DEPOSITO COSTIERO DI RIGASSIFICAZIONE PER IL GNL (Gas Naturale Liquefatto) nel Comune di Crotona area industriale CO.R.A.P. "Ionio Fuel - Crotona LNG"

IV INTEGRAZIONE PROT. 5233 DEL 30 GIUGNO 2020 COM – KR – COMANDO PROV. VVF CROTONE

RAPPORTO PRELIMINARE DI SICUREZZA PER LA FASE DI NULLA OSTA DI FATTIBILITÀ (NOF) ACCOSTO E DEPOSITO COSTIERO DI LNG (liquefild natural gas) NEL COMUNE DI CROTONE IN AREA INDUSTRIALE CORAP

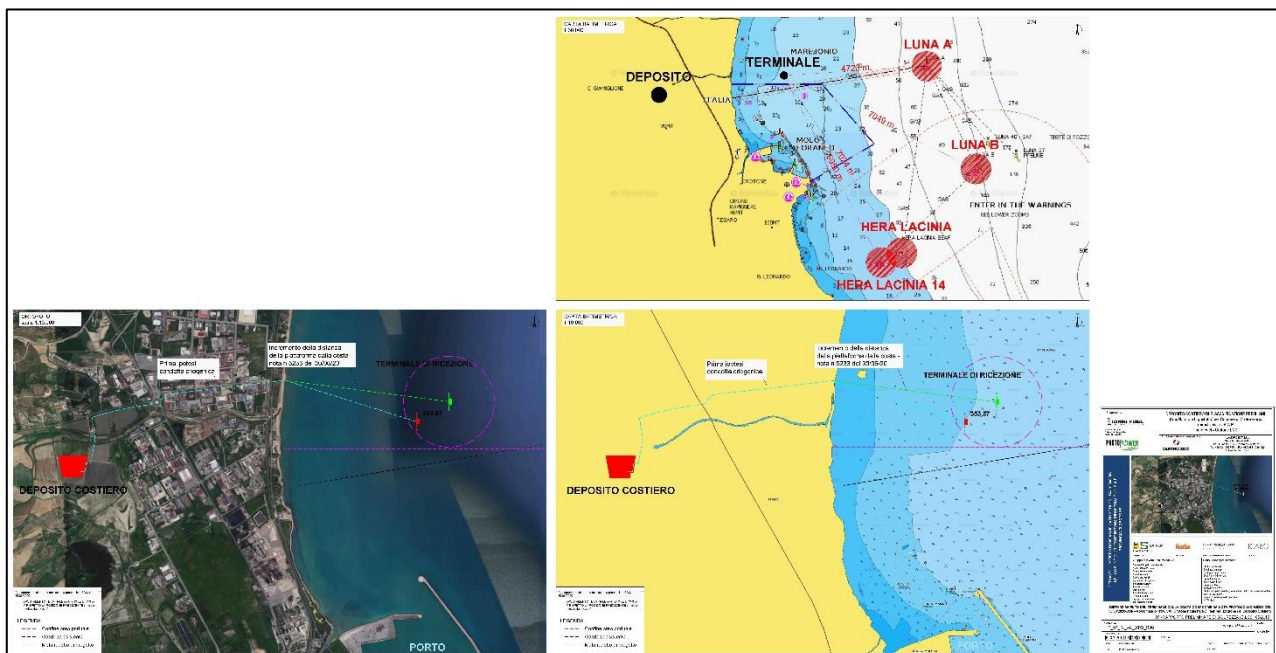
3. BARRIERE DI CONFINAMENTO

Si prevede l'inserimento di muri con altezza adeguata circa 2 metri rispetto al pianto dell'area che si intende confinare, preposti al confinamento di dispersione di gas naturale evaporato nel caso di sversamento improvviso da uno degli elementi dell'impianto.

I serbatoi del Deposito saranno pertanto corredati da una serie di muri in cemento armato che si inseriscono lato pompe per ogni coppia di serbatoio. Si precisa che i setti in c.a. avranno uno spessore di 30 cm come rappresentato nell'Elab. tecnico P_07_RI_47_MDC_R00 Misure di confinamento.

L'altezza dei muretti (2m) utilizzati per realizzare il sistema di contenimento, è tale da non impedire l'intervento da parte dei Vigili del Fuoco e sarà progettata con aperture realizzate per consentire il passaggio delle tubazioni.

I muri avranno la funzione di contenere il rilascio nell'ambiente di GNL per eventi di perdita di contenimento dalle tubazioni o dai serbatoi.
